Turbo
 789500-5008S y 811223-5001S
Aplicación
 IVECO 8.7L F2CFE611A Y C

Sustitución de los turbos 789500-5008S y 811223-5001S

BS059/23

Boletín de Servicio

789500-5008S **841805-5011S**
811223-5001S **856254-5007S**

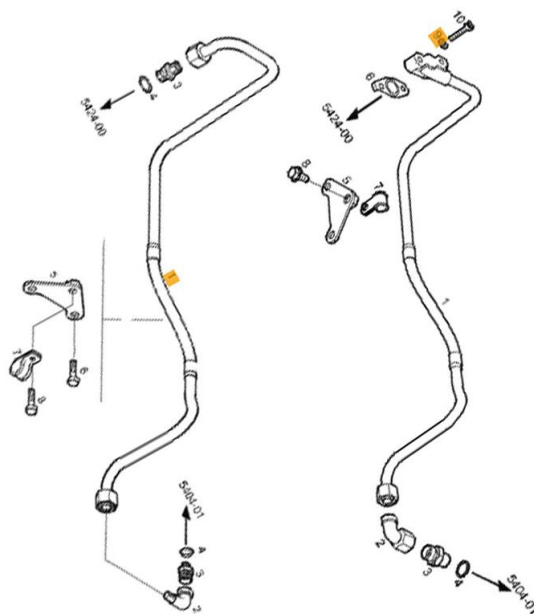
Sustitución de estos turbos en las siguientes aplicaciones:

| Referencia Antigua | Modelo Camión | Tipo Motor | Cil. | Potencia | Referencia |
|-----------------------|---------------|------------|------|----------|---------------------|
| ↘ 789500-5008S | Stralis | F2CFE611A | 8.7L | 400CV | 841805-5011S |
| ↘ 811223-5001S | Trakker | F2CFE611C | 8.7L | 310CV | 856254-5007S |

Al sustituir el turbo antiguo por el nuevo es necesario cambiar las siguientes piezas

- ↘ **Latiguillo salida aceite**
5802507353
- ↘ **Arandela 6**
17094724
- ↘ **Tornillo 6/100**
18204874
- ↘ **Junta latiguillo**
5802123625

*El kit de sustitución **227202** contiene todas las piezas necesarias para sustituir el turbo **789500-5008S** por el **841805-5011S** y el **811223-5001S** por el **856254-5007S***
